改善箇所説明図

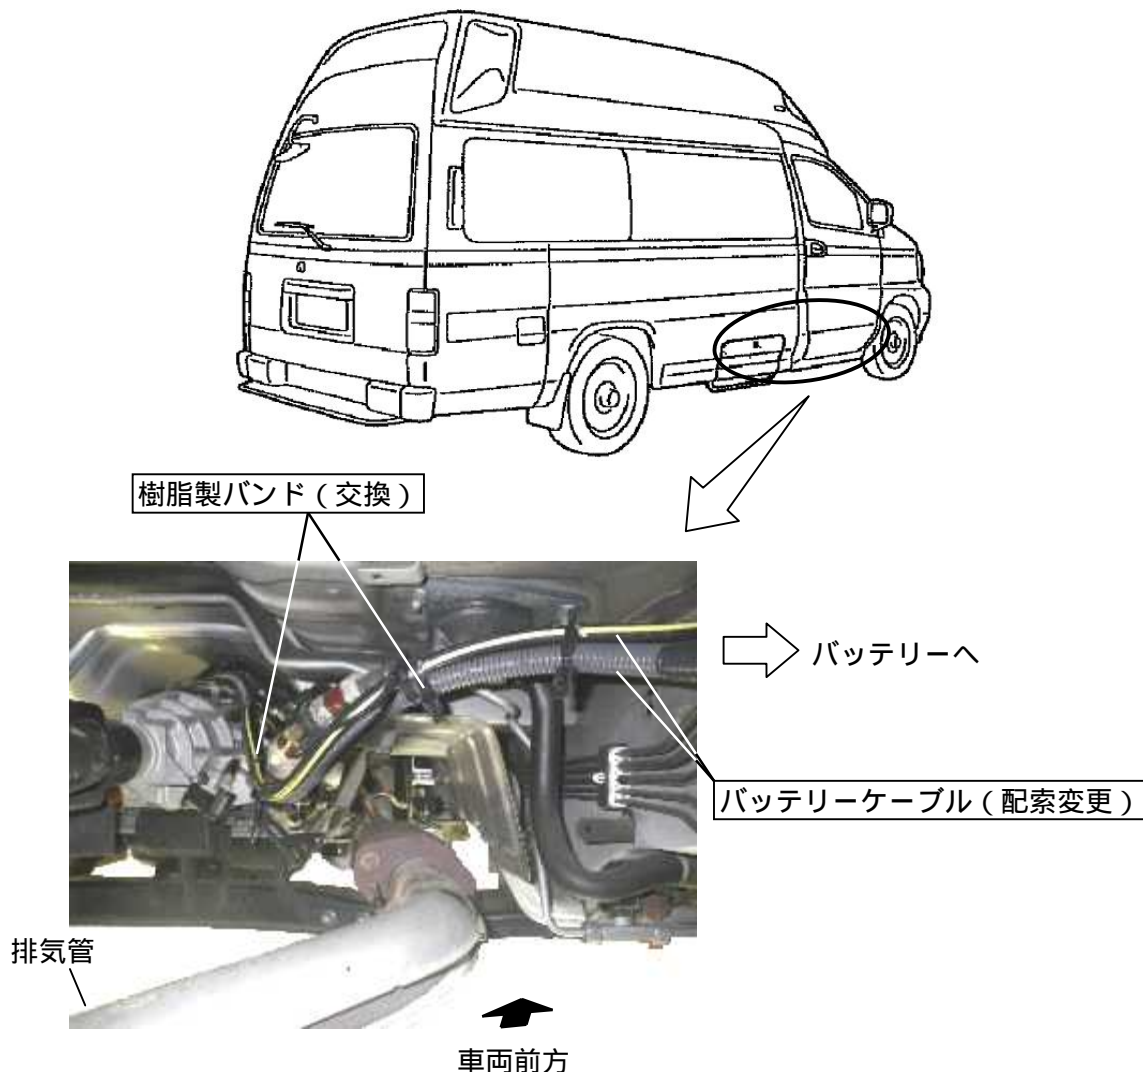
基準不適合発生箇所

緊急用自動車において、バッテリーケーブルを固定する樹脂製バンドの耐久性が不足しているものがあるため、当該バンドが破損して、バッテリーケーブルが排気管と接触するおそれがあり、最悪の場合、バッテリーケーブルが短絡して、走行中にエンストするおそれがある。

改善の内容

全車両、当該バンドを対策品と交換し、車体に固定する。
なお、錆の影響などにより、対策品の車体への固定が困難な場合は、当該バッテリーケーブルの配索経路を変更する。
また、バッテリーケーブルが損傷しているものは、新品と交換する。
